IMPIANTO AGRI-NATURALISTICO-VOLTAICO (ANaV) CERIGNOLA SAN GIOVANNI IN FONTE

Progetto per la realizzazione dell'impianto (ANaV)
per la produzione di energia elettrica da fonte solare della
potenza complessiva di 99,42 MW, sito nel comune di Cerignola,
località "San Giovanni in Fonte" e relative opere di connessione
nei comuni di Stornarella, Orta Nova e Stornara (FG)

Documentazione integrativa in riscontro alla nota prot. 1316
del 07/03/2022 della Commissione Tecnica PNRR - PNIEC del
Ministero della Transizione Ecologica, pervenuta con pec del
06/04/2022

ID_VIP7454_Doc_Integrativa_CTVA

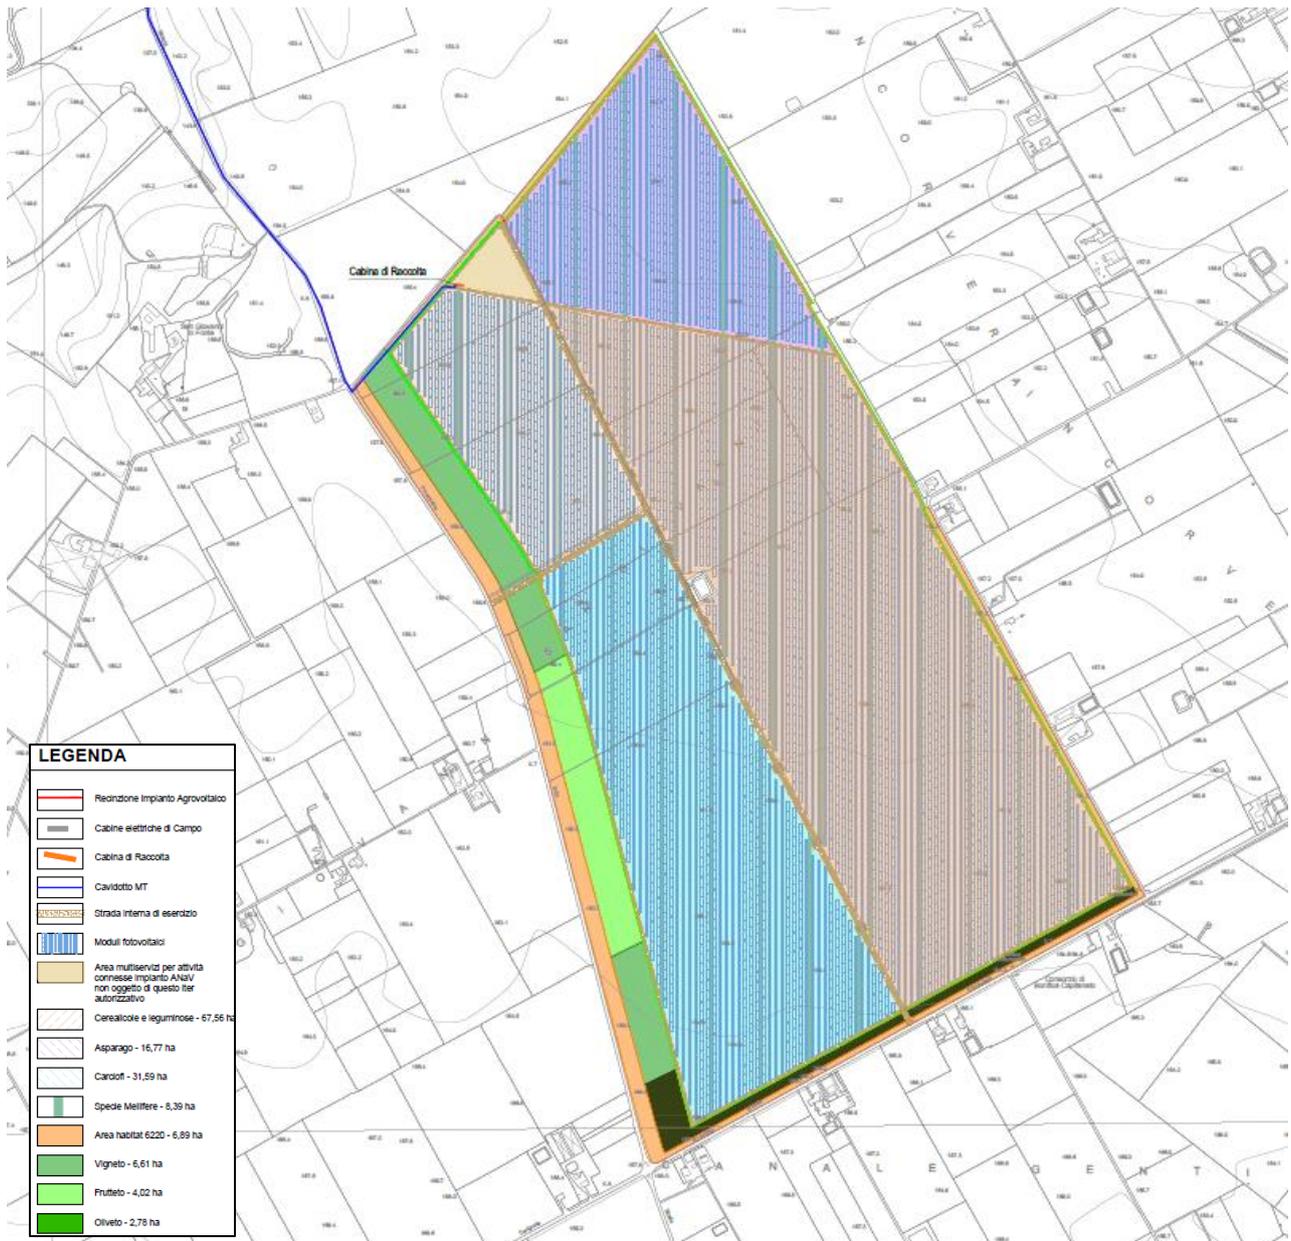
1.a fornire per ciascuna delle fasi di vita del Progetto (cantierizzazione, esercizio e dismissione) la descrizione delle aree occupate e la relativa planimetria;

L'utilizzo delle aree sarà quello indicato nella planimetria sotto riportata e come meglio esplicitato nell'allegato "Documentazione integrativa in riscontro alla nota prot. 1316 del 07/03/2022 della Commissione Tecnica PNRR – PNIEC del Ministero della Transizione Ecologica - Allegato 1 Planimetria rappresentativa delle aree occupate in fase di cantierizzazione, in fase di esercizio e in fase di dismissione"

Per la descrizione maggiormente approfondita si rimanda al paragrafo

- “4. Il Quadro di riferimento progettuale” dello “Studio di Impatto Ambientale – Quadro Progettuale e Ambientale” (nome file “Y1CRT40_StudioFattibilitàAmbientale_28a”), allegato all’istanza di Valutazione di Impatto Ambientale trasmessa presso il Ministero della Transizione Ecologica con nota prot. ns. rif. 229/21/TGreen/MF del 13/09/2021, nonché all’omonimo paragrafo (rimasto invariato) dell’aggiornamento del citato elaborato, denominato “Studio Impatto Ambientale Quadro Progettuale e Ambientale - aggiornamento in riscontro alla nota prot. 1316 del 07/03/2022 della Commissione Tecnica PNRR – PNIEC del Ministero della Transizione Ecologica” (nome file pdf “Y1CRT40_StudioFattibilitàAmbientale_28a_aggiornato”), accluso al presente documento;
